Analyse du mardi 15 décembre 2015

Nouveau plan bus de la STIB : bon plan ?

Analyse des changements dans l'accessibilité au Pentagone

Les lignes impactées par le nouveau plan bus de la STIB, zoom sur le Pentagone (source :

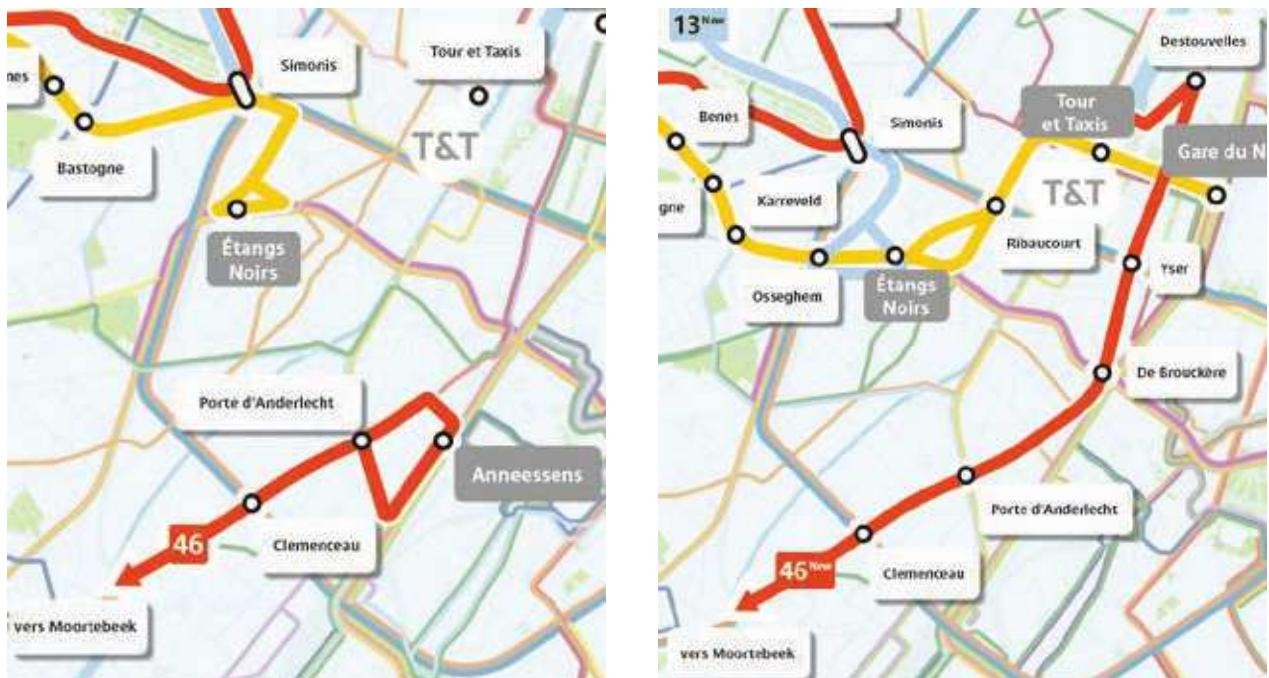
Le plan de circulation n'a pas modifié cette ligne qui relie actuellement Woluwe-Saint-Lambert à la gare du Midi et qui dessert le sud-est du Pentagone (Marolles et Quartier Royal). Avec le nouveau plan bus, cette ligne ne desservirait plus le Pentagone

puisqu'elle aurait pour nouveau terminus l'arrêt Luxembourg. Si le tronçon « Midi-Chapelle » (le plus fréquenté, selon la STIB) supprimé reste néanmoins desservi par la ligne 48 modifiée, il n'en reste pas moins que les usagers du 27 en provenance de Woluwe perdraient un accès direct au Pentagone. Ce raccourcissement de ligne s'inscrit dans la logique de rabattement de l'utilisateur vers le métro, quitte à lui faire subir une ou plusieurs correspondances avant d'arriver à destination.

La ligne 46 : situation actuelle et situation projetée par le plan bus (source : STIB <http://www.planbusstib.be/nouveau-plan-bus>)

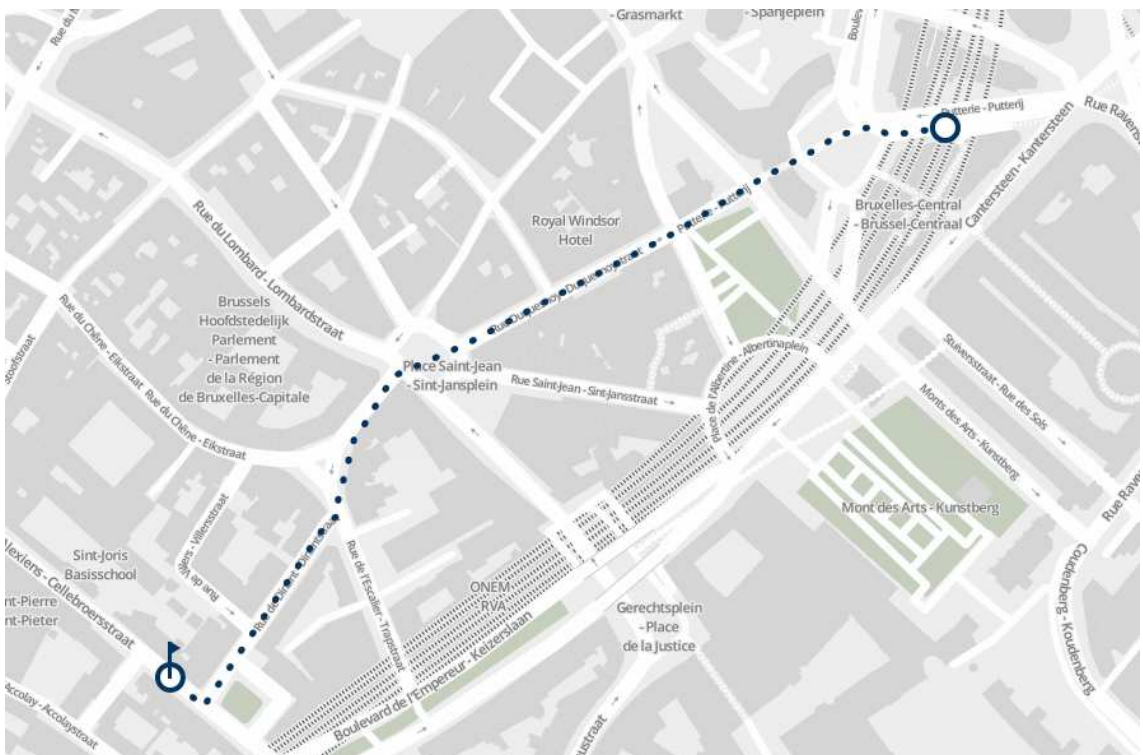
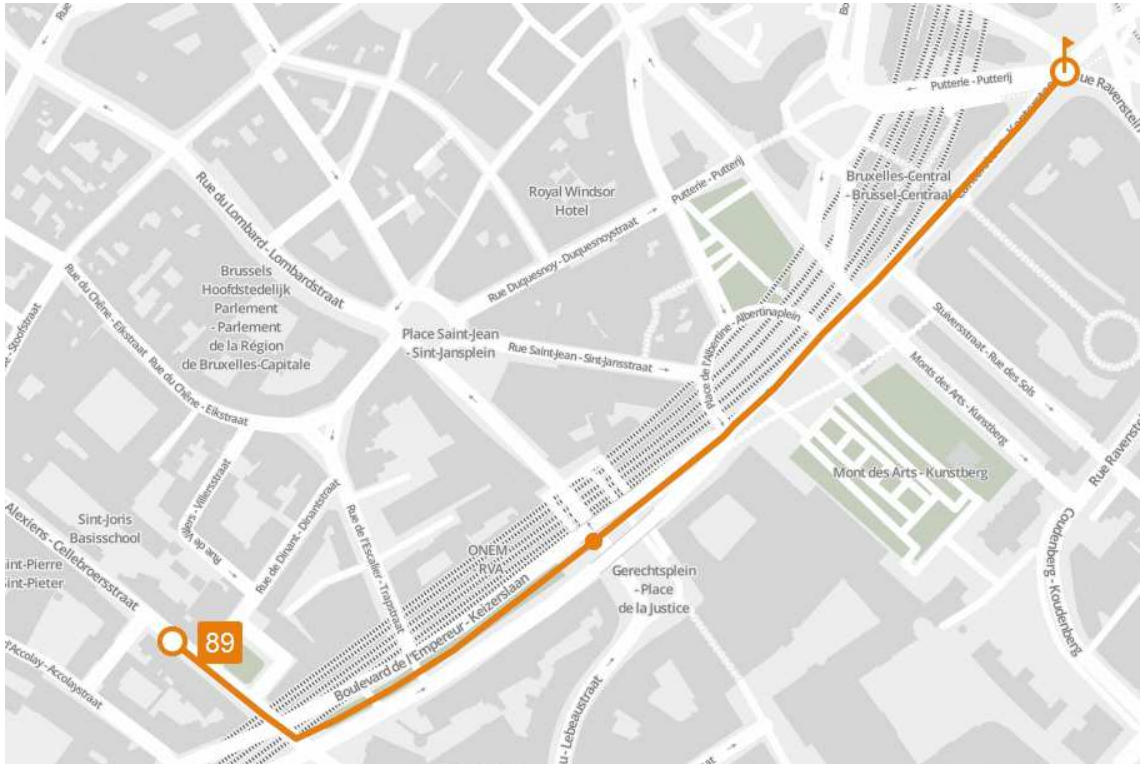
Cette ligne a été « raccourcie » par le plan de circulation : alors qu'elle avait pour terminus l'arrêt De Brouckère, elle effectuait actuellement une boucle ne permettant pas aux usagers de continuer leur trajet au-delà d'Anneessens. Les usagers de cette ligne ont été doublement pénalisés : d'une part, ils ont perdu un accès direct à l'hyper-centre et d'autre part, ils ont perdu la correspondance avec la ligne 47 (qui pouvait s'effectuer facilement à De Brouckère) qui permettait de traverser le Pentagone. Une pétition lancée par un libraire, qui a rapidement recueilli plusieurs centaines de signatures, réclame le rétablissement de la ligne 46 dans son tracé antérieur à la mise en place du plan de circulation.

Le plan bus remédierait à ces deux problèmes puisqu'il permettrait de rétablir l'accès direct à l'hyper-centre ainsi que la possibilité de traverser le Pentagone sans correspondance. Petit problème : **ce nouveau tracé est incompatible avec le plan de circulation de la Ville !** (voir point 2.3.)

Les lignes 86 et 89 échangent leurs trajets à partir de l'arrêt Duchesse de Brabant (source : http://www.planbusstib.be/files/ NO_FR.pdf)

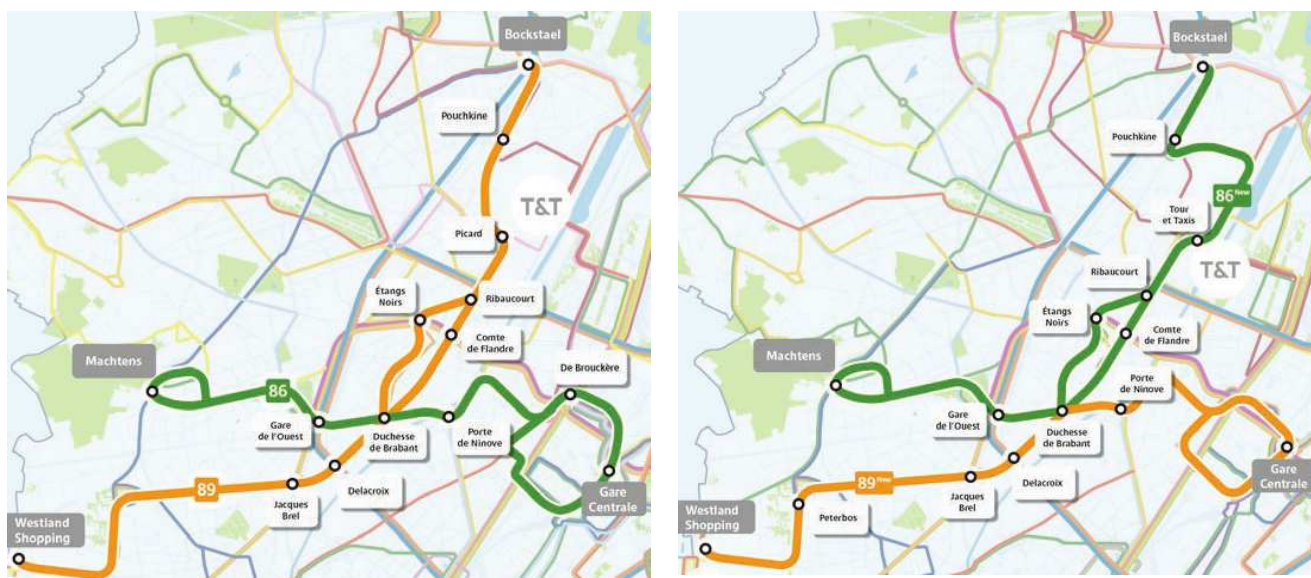
Si on prend l'exemple d'un trajet entre César de Paepe et la gare Centrale, les usagers peuvent emprunter le 86 à l'aller uniquement mais pas au retour puisque le bus ne va que dans une seule direction (voir illustration page suivante).

Pour le trajet aller entre César de Paepe et la gare Centrale, l'outil de recherche d'itinéraire disponible sur le site du nouveau plan bus propose d'emprunter le 89 (qui ferait la même boucle que le 86 actuel). En revanche, pour le trajet retour la meilleure solution est d'aller à pied...

Le plan bus propose d'« échanger » les trajets des lignes 86 et 89 à partir de l'arrêt Duchesse de Brabant : cela ne modifie pas le principe de circulation autour de la zone piétonne.

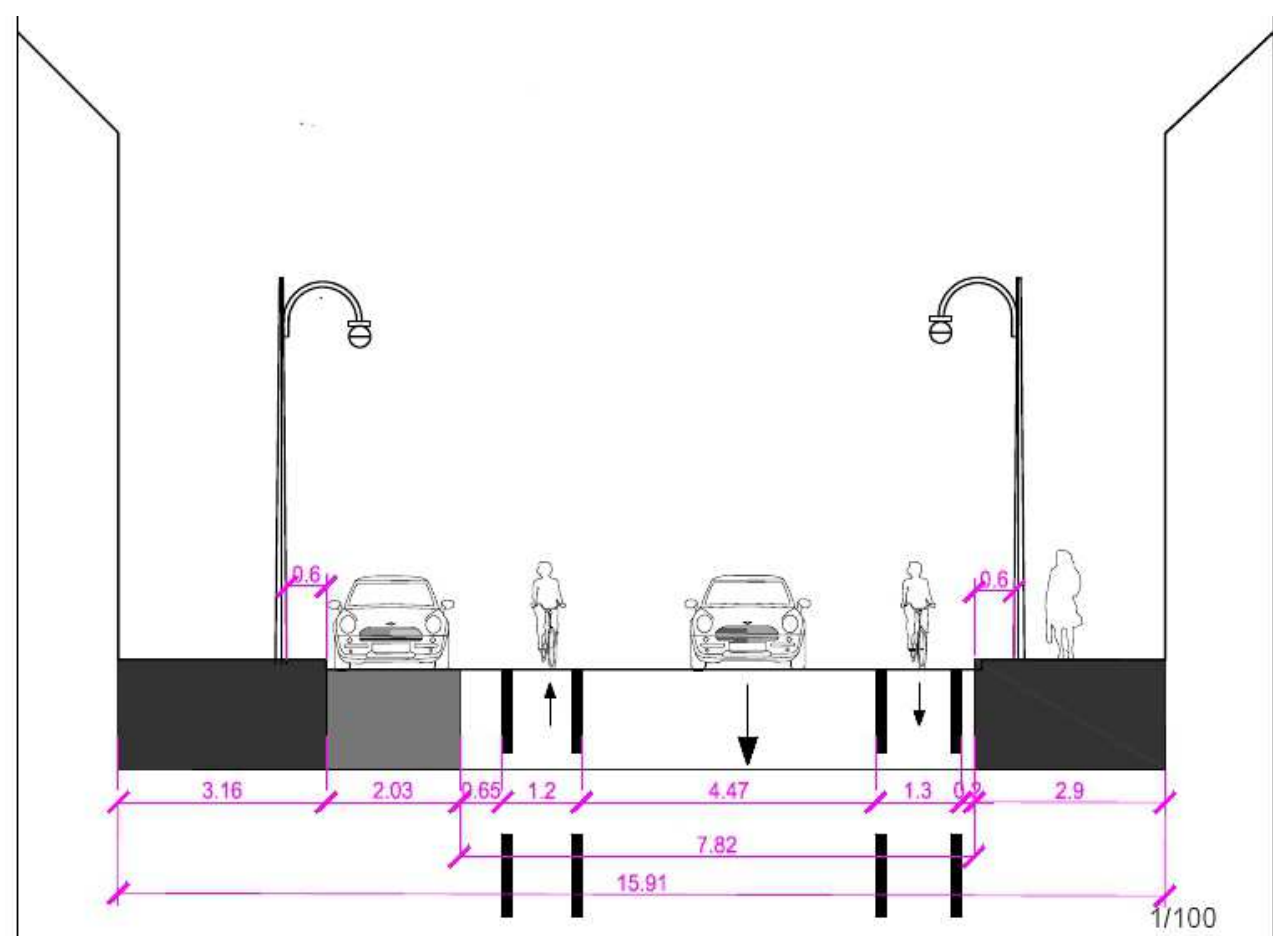
Le plan bus prévoit de faire circuler les bus de cette ligne dans les deux sens sur l'axe rue d'Anderlecht-rue Van Artevelde-rue de Laeken. Or, le plan de circulation fait de la majeure partie de cet axe une voie à sens unique bordée de deux pistes cyclables : deux bus ne pourraient tout simplement pas s'y croiser... (voir illustration ci-dessous)
